Enquête publique
Mémoire en réponse
Centrale Photovoltaïque au sol
COMMUNE DE CHARROUX
LIEU-DIT « LES BASSATES »

JUIN 2022

I. **Objet du document**

La société URBA 301 envisage la création d'une centrale photovoltaïque au sol sur la commune de Charroux au lieu-Dit « Les Bassates » au sein de la zone Ns du Plan Local d'Urbanisme de la commune (PLU), dédiée au regroupement des projets photovoltaïques.

Figure 1 Caractérisation des relations visuelles entre le village de Charroux et le projet

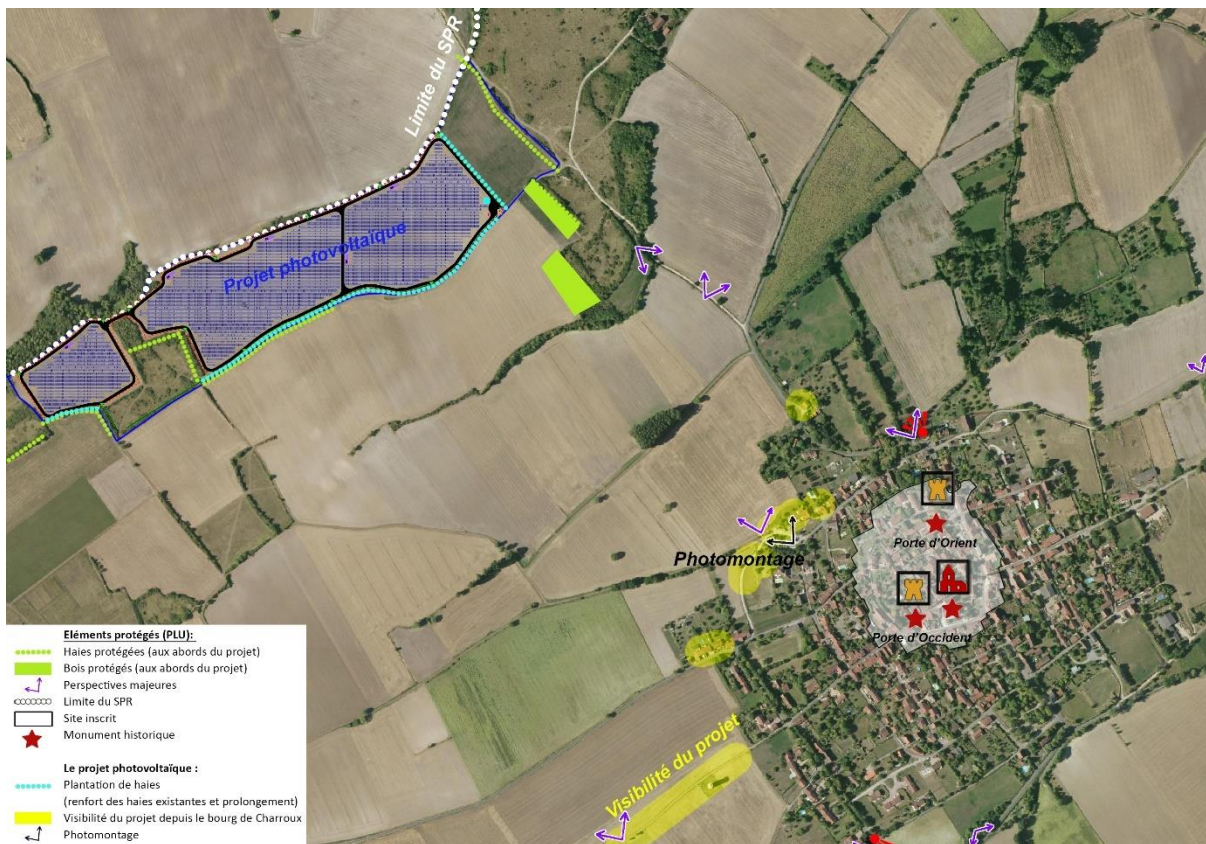
R4 : Réponse à l'observation de Mme Pascale CHASSAING :

Le maître d'ouvrage invite tout d'abord, le public à prendre connaissance du volet paysager de l'étude d'impact environnemental en page 285 à 316. L'étude traite des enjeux liés à la commune de Charroux, notamment son inscription en tant que Site Patrimonial Remarquable (SPR) et du label « plus beaux villages de France ».

Ci-dessous un extrait de l'analyse complémentaire concernant le volet patrimonial réalisée par le bureau CORIEAULYS dans le cadre de la réponse à l'avis MRAE, en page 5.

Le projet photovoltaïque de Charroux prend le parti de maintenir les structures végétales protégées du PLU mais il conserve et renforce également l'ensemble de la végétation existante aux abords. Cette dernière assure d'ailleurs la fonction de filtre pour les vues depuis le bassin de Bellenaves et les abords du village de Charroux (comme expliqué dans la partie « VII.2.2. Mesures d'évitement » de l'étude d'impacts sur l'environnement).

*Le projet photovoltaïque de Charroux reste à l'écart de la majorité des perspectives majeures du PLU depuis l'enveloppe urbaine du village ; il se perçoit depuis deux d'entre elles (comme le précise la carte précédente) : **depuis la D183, route d'accès au village** et **depuis les habitations périphériques au nord-ouest du bourg** (voir le photomontage « (a) Vue depuis la marge nord du bourg de Charroux », d'où le projet reste discret).*

Le projet photovoltaïque qui respecte un recul au nord ne pourra se percevoir depuis ce panorama.

A la fois en raison de la discrétion de la silhouette du village en vue lointaine, et du projet photovoltaïque de faible hauteur (2m), lui aussi positionné en sommet de plateau, le risque de covisibilité est quasi inexistant.

Figure 3 Carte géologique de Charroux (source : BRGM)

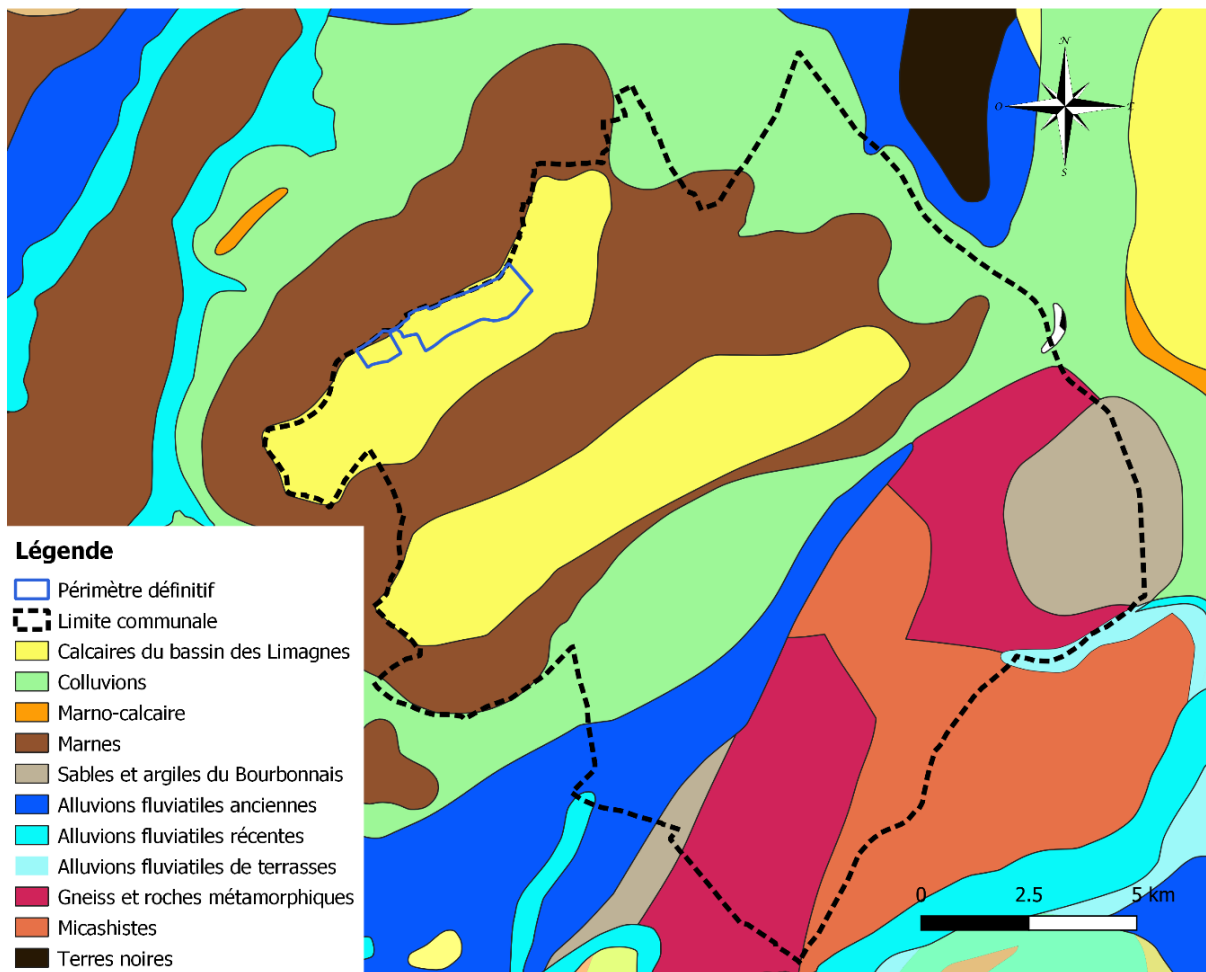
R9 : Réponse à l'observation du service agricole de la DDT 03 :

Comme le démontre le mémoire en réponse à l'avis du CDPENAF et du SEADR en page 8, les terrains d'assise du projet se situent sur un substrat calcaire correspondant aux hauteurs du plateau du Peyrou, ils présentent le moins bon potentiel agronomique comparativement aux autres substrats présents sur la commune, et plus largement dans le territoire d'étude : marnes sur le reste du plateau, colluvions et alluvions dans les vallées et plaines, ensembles métamorphiques en bordure de Sioule.

Sur la zone d'étude, les quatre exploitants concernés par le projet indiquent obtenir des rendements aléatoires. Ils estiment qu'il s'agit de sols peu profonds, caillouteux et/ou pierreux, calcaires, à la faible capacité de rétention en eau (sols séchant et filtrants), avec un rocher parfois affleurant qui peut entraîner une casse du matériel (notamment lors des labours) ; à leurs yeux, ces terres font partie des moins bonnes de leurs exploitations respectives, et ne sont pas stratégiques.

Figure 4 tracé prévisionnel du raccordement de la centrale solaire de Charroux

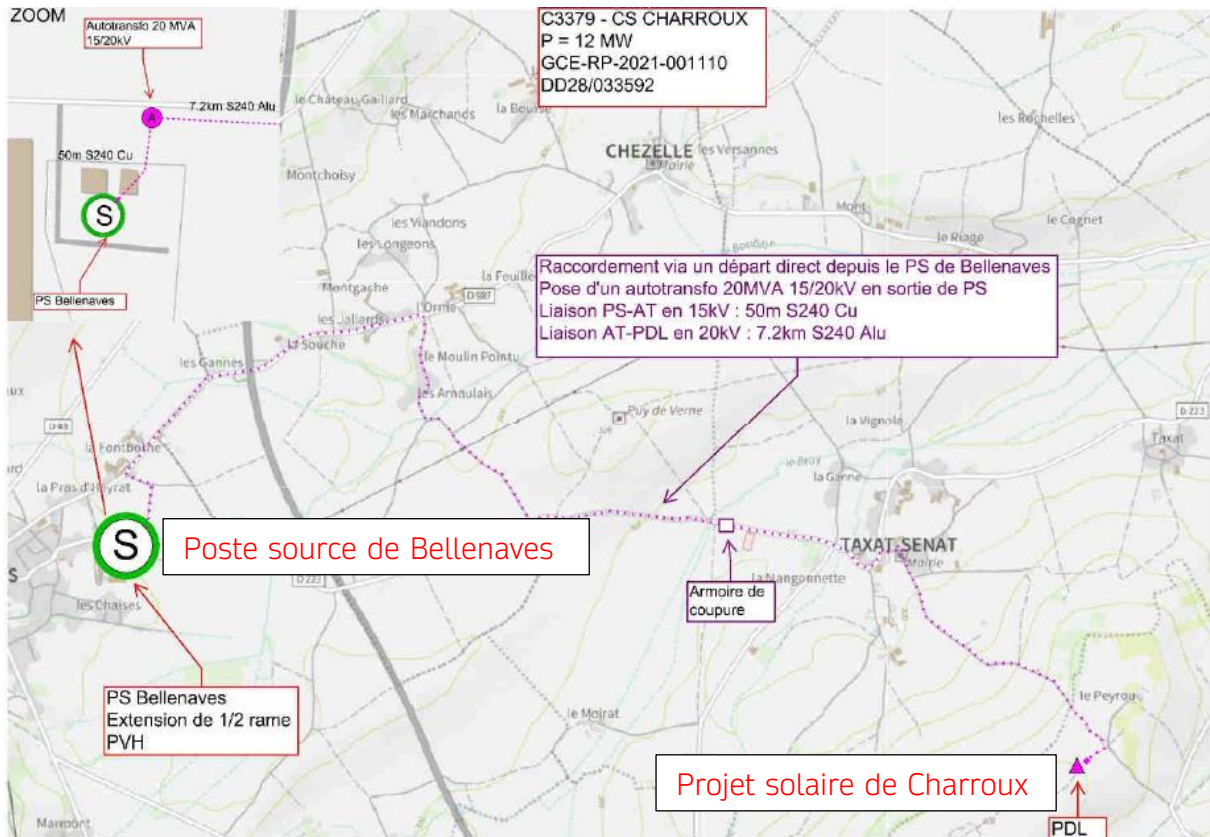
Aucune information précise n'est donnée dans le dossier sur les conditions d'acheminement de l'électricité produite par la centrale jusqu'au poste source de Bellenaves en particulier quant au tracé entre le parc et le poste source

Comme explicité dans l'étude d'impact, **chapitre 4.11 Raccordement au réseau, page 70**, le raccordement au réseau électrique national sera réalisé sous une tension de 20 000 Volts depuis le poste de livraison de la centrale photovoltaïque qui est l'interface entre le réseau public et le réseau propre aux installations. Cet ouvrage de raccordement, qui sera intégré au Réseau de Distribution, fera l'objet d'une demande d'autorisation selon la procédure définie par l'Article 50 du Décret n°75/781 du 14 août 1975 modifiant le Décret du 29 juillet 1927 pris pour application de la Loi du 15 juin 1906 sur la distribution d'énergie. Cette autorisation sera demandée par le Gestionnaire du Réseau de Distribution (Enedis) qui réalisera les travaux de raccordement du parc photovoltaïque. Le raccordement final est ainsi sous la responsabilité d'Enedis. La procédure en vigueur prévoit l'étude détaillée par le Gestionnaire du Réseau de Distribution du raccordement du parc photovoltaïque une fois le permis de construire obtenu, par l'intermédiaire d'une Proposition Technique et Financière (PTF). Le tracé définitif du câble de raccordement ne sera connu qu'une fois cette étude réalisée. Ainsi, les résultats de cette étude définiront de manière précise la solution et les modalités de raccordement de la centrale solaire. Il est toutefois possible d'obtenir de la part du Gestionnaire du Réseau de Distribution une Proposition de Raccordement Avant Complétude du dossier (PRAC), c'est-à-dire avant l'obtention du permis de construire de la centrale.

Dans cette PRAC est étudiée, la possibilité d'un raccordement au poste source de BELLNAVES, distant d'environ 5.3 KM, et susceptible de pouvoir accueillir l'électricité produite par la centrale solaire photovoltaïque.

Le raccordement sera effectué uniquement en souterrain. Les opérations de réalisation de la tranchée, de pose du câble et de remblaiement se dérouleront de façon simultanée : les trancheuses utilisées permettent de creuser et déposer le câble en fond de tranchée de façon continue et très rapide. Le remblaiement est effectué manuellement immédiatement après le passage de la machine.

Figure 6 Coupe de principe des tables photovoltaïques de Charroux

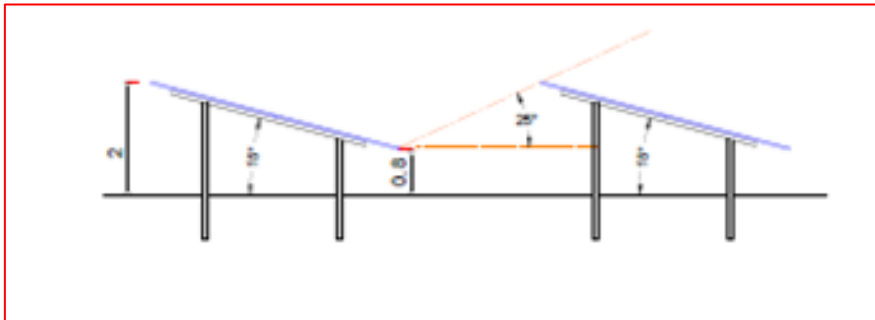
Quelles assurances effectives donne URBA 301 quant à la préservation de la santé et de la sécurité des moutons qui seraient présents sur le site ?

En ce qui concerne plus précisément le projet de Charroux, le porteur de projet précise que les panneaux photovoltaïques choisis, sont spécifiquement conçus pour prendre en compte les enjeux et contraintes du projet :

- Le point haut des tables est à 2 m de haut afin de respecter le règlement du SPR
- Le point bas des tables est au minimum à 0.80m min du sol (recommandation de l'ADEME) afin de faciliter la circulation des ovins sur site.
- Rangée de table distante de 2.7m chacune, afin que l'éleveur et ses ovins puissent circuler plus aisément entre les tables.
